COMMISSION LOCALE DE L'EAU DU SAGE CHER AMONT

PROJET D'AVIS RELATIF A LA DEMANDE D'AUTORISATION UNIQUE PLURIANNUELLE DE PRELEVEMENTS DEPOSEE PAR LA CHAMBRE D'AGRICULTURE DE L'ALLIER (06/2015)

Figure 1 : Principaux sous-bassins-versants définis pour le projet

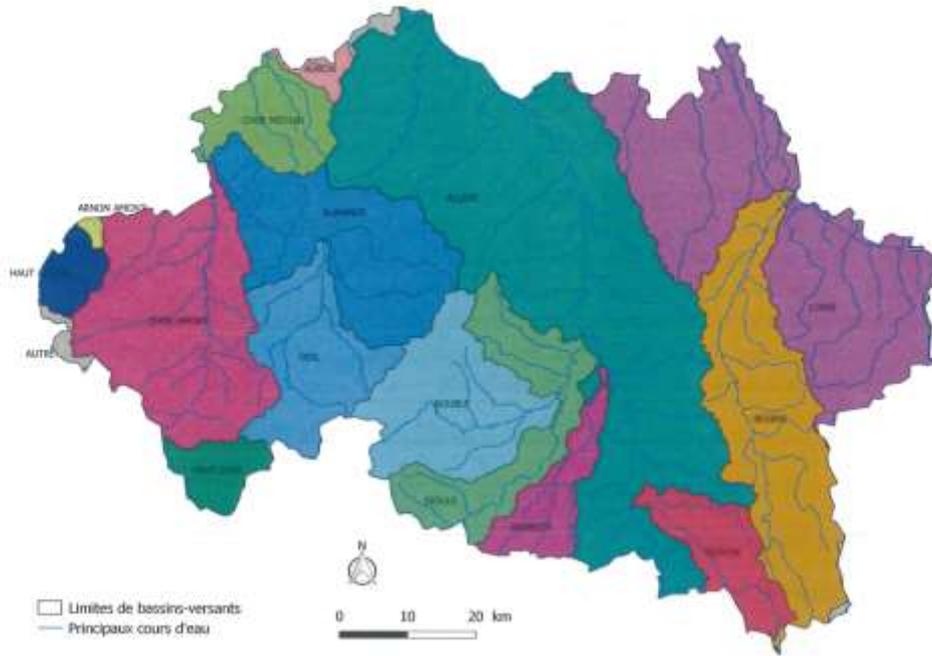
Il est souligné avec intérêt que le projet reprend les sous-bassins versants établis dans le cadre de l'étude Eaucéa-2011 et repris dans le projet de règlement du SAGE Cher amont.
